ED-HMI3010-156C

产品变更通知

by EDA Technology Co., Ltd

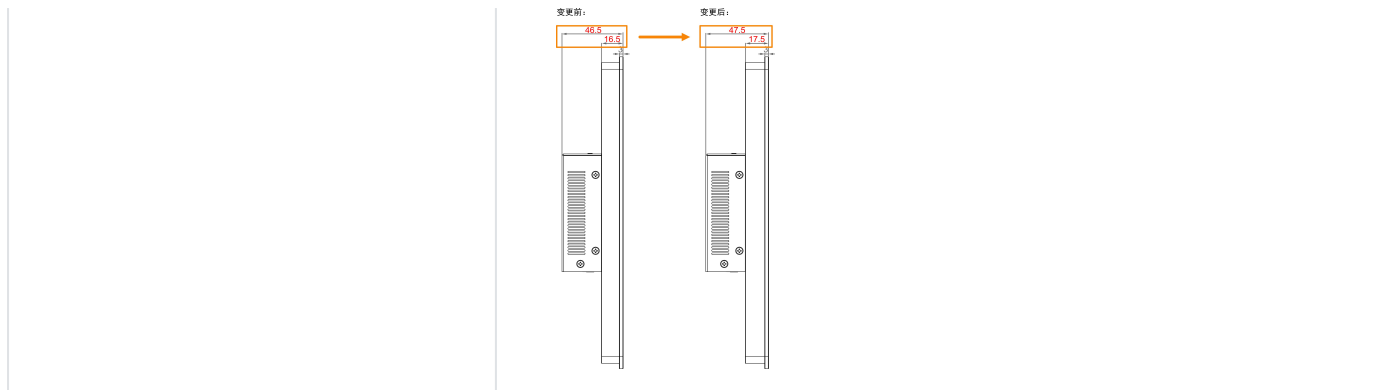
产品结构升级

变更点	说明
LCD屏框厚度增加1mm	对LCD屏框结构进行了优化设计，以预留更充裕的内部走线空间。 - LCD屏框厚度：由16.5mm调整为17.5mm。 - 产品总厚度：由46.5mm相应调整为47.5mm。
